IMPIANTO DI RECUPERO RIFIUTI NON PERICOLOSI
PRESSO LA CAVA "TREVIGNANO 2"

VERIFICA DI ASSOGETTABILITÀ ALLA
PROCEDURA DI VALUTAZIONE DI IMPATTO
AMBIENTALE

CONTRODEDUZIONI

RELAZIONE TECNICA

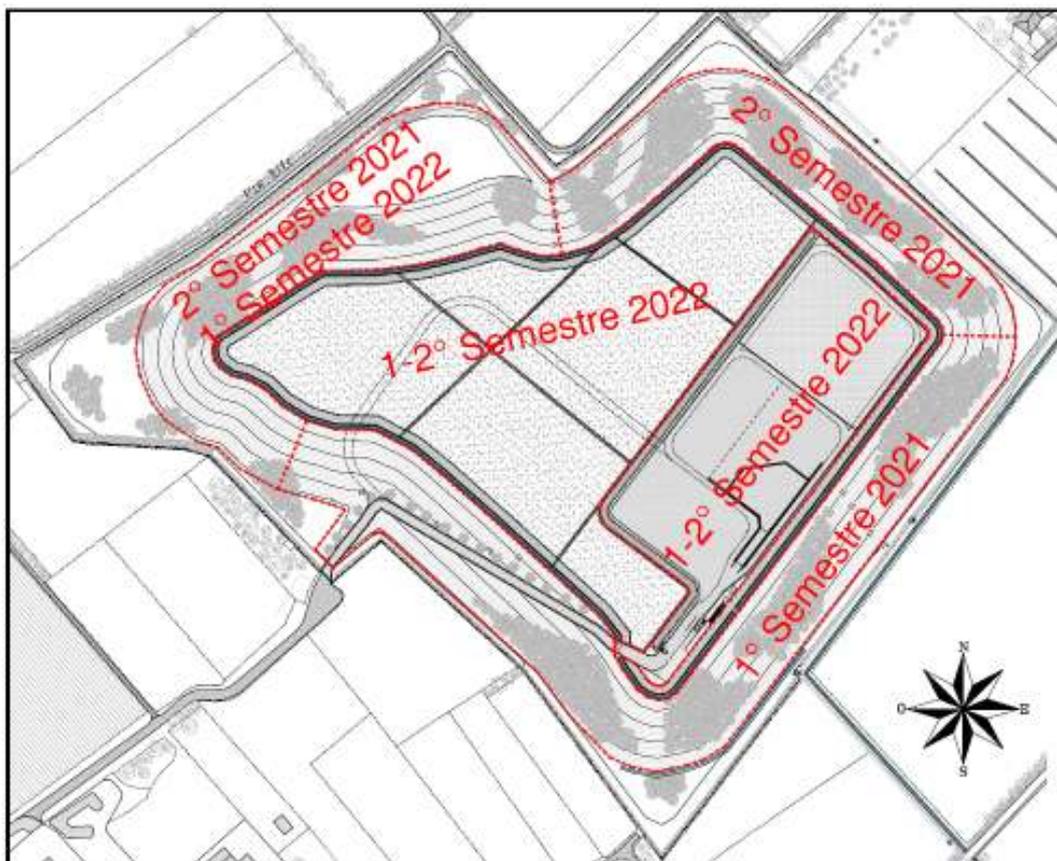
La documentazione di analisi deve dare evidenza di tutte le attività previste all'interno dell'ambito di cava considerando quindi tutte le attività necessarie per il completamento della ricomposizione. Effettuare una descrizione delle opere da eseguire, delle modalità di esecuzione e dei tempi necessari. Si chiede di dare evidenza e di approfondire gli eventuali impatti aggiuntivi sulle diverse componenti ambientali attribuibili all'attività di ricomposizione.

Le scarpate a Sud Est e Sud Ovest, ovvero le scarpate che delimitano la parte essenziale del nuovo impianto di recupero, sono già parzialmente ricomposte. Il completamento della loro ricomposizione, compreso l'inerbimento, sarà operato nel primo semestre del 2021.

La scarpata Nord Est e parte della scarpata Nord Ovest saranno ricomposte nel secondo semestre del 2021. Nel primo semestre del 2022 sarà completato il ripristino della scarpata Nord Ovest. In questo ultimo tratto è compreso l'angolo Nord della cava, dove il progetto di ricomposizione prevedeva il riempimento di una porzione di circa 13.000 m², e l'angolo Ovest di raccordo con la scarpata Sud Ovest.
